使用済燃料乾式キャスク仮保管設備への輸送貯蔵 兼用キャスクB増設に伴う実施計画の変更について

2019年11月21日

東京電力ホールディングス株式会社

規制庁殿のご質問について

キャスク仮保管設備配置概略図（単位：m）

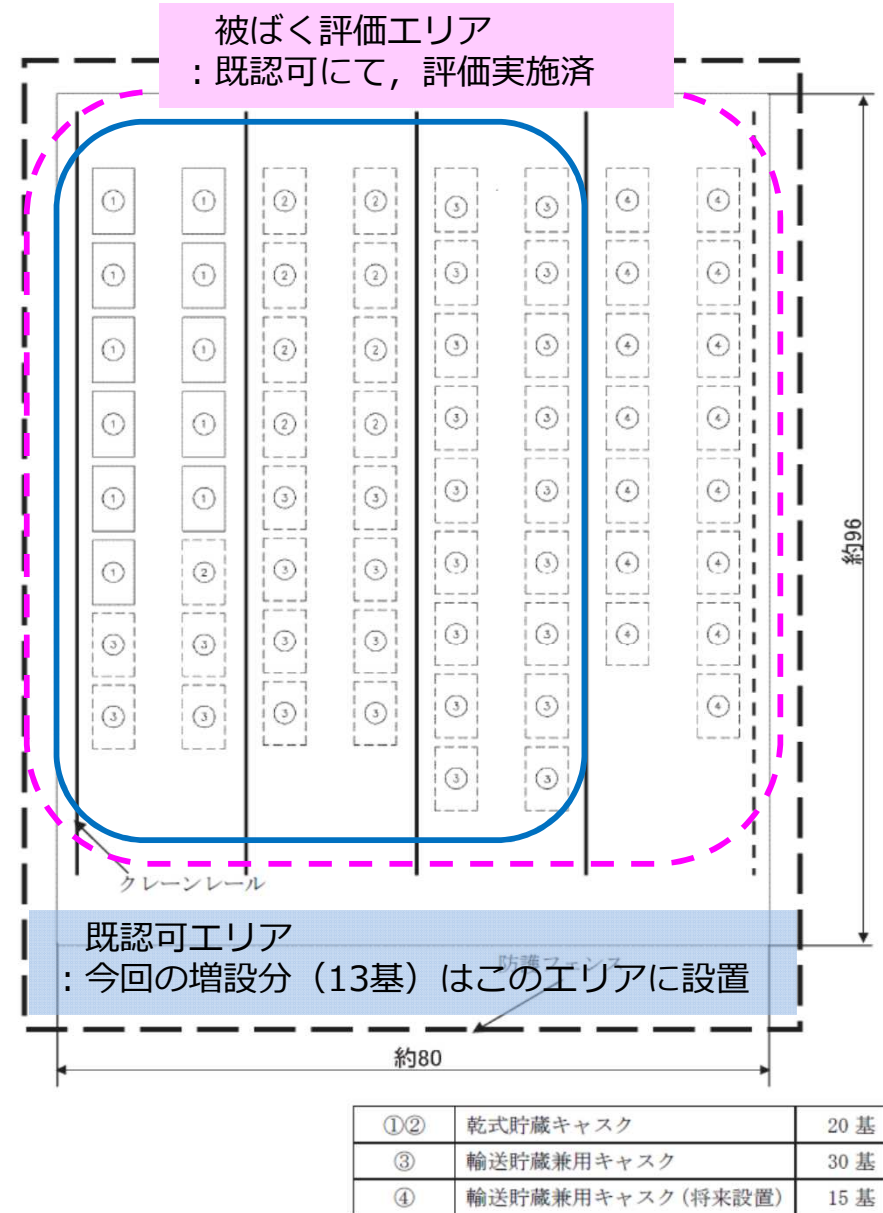
将来設置分を含んだ65基（乾式貯蔵キャスク20基及び輸送貯蔵兼用キャスク45基）で敷地境界線量を評価していること及び今回の増設に伴い、線量評価のインプットとなるキャスクタイプや収納燃料の条件も変わらないことから、敷地境界線量評価に追加的な影響はない。
